青铜剑科技大厦总承包施工招标答疑回复文件

关于标书问题：

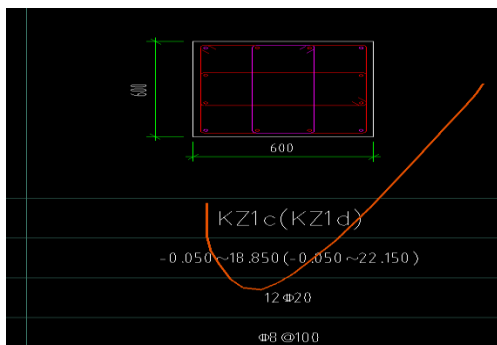
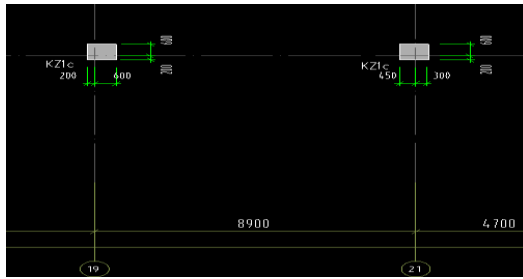
(4) 宿舍保温内墙面内墙面 12，清单为 20 厚玻化微珠保温砂浆，建筑节能为 30mm 厚，按哪个为准

答：按照建筑节能为 30mm 厚

原青铜剑科技大厦项目（配套用房）分部分项序号：53（宿舍保温内墙面（内墙 12））删除

详见青铜剑科技大厦项目（配套）补增：

分部分项序号：14

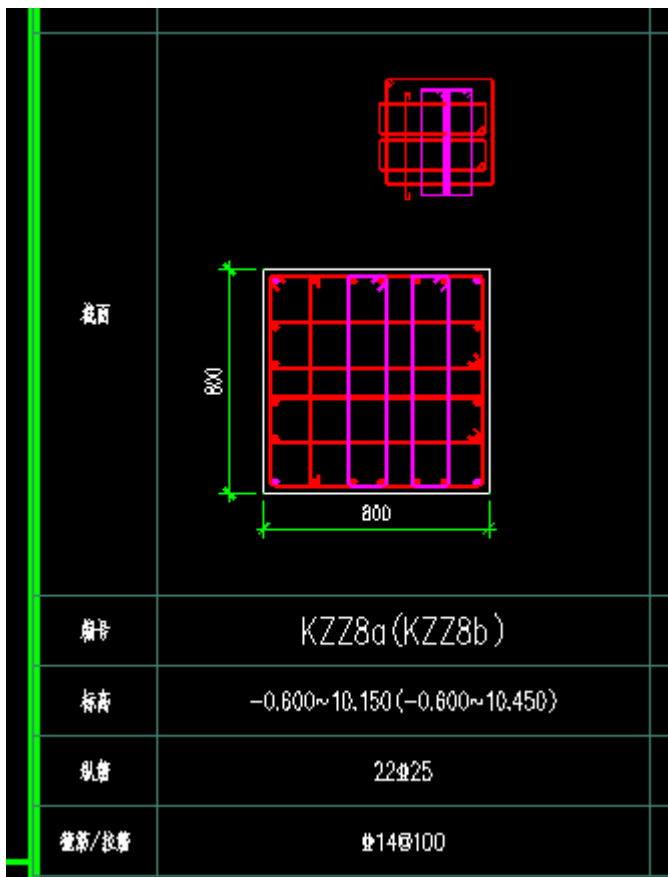
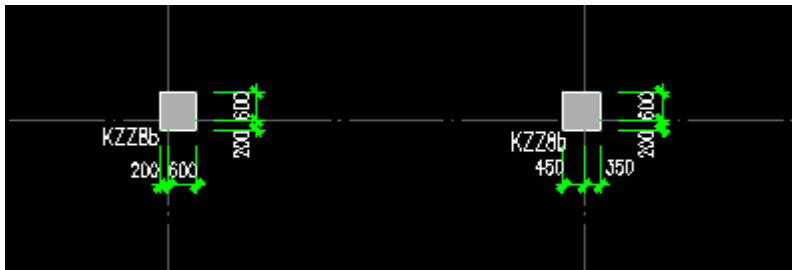
(5) 配电用房与 A 轴交 19~21 轴尺寸不稳合，请明确如下图：

答：以平面图尺寸为准，变更柱编号，修改详图大样。

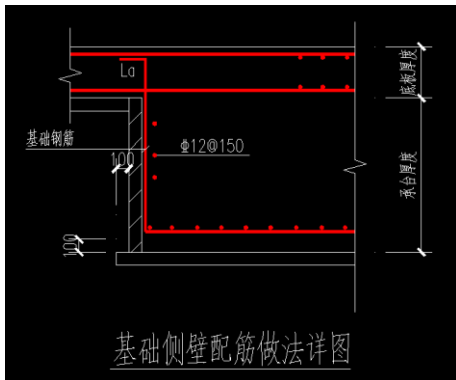
(1) 承台侧面筋是否同承台底筋

答：补充侧壁钢筋做法详图
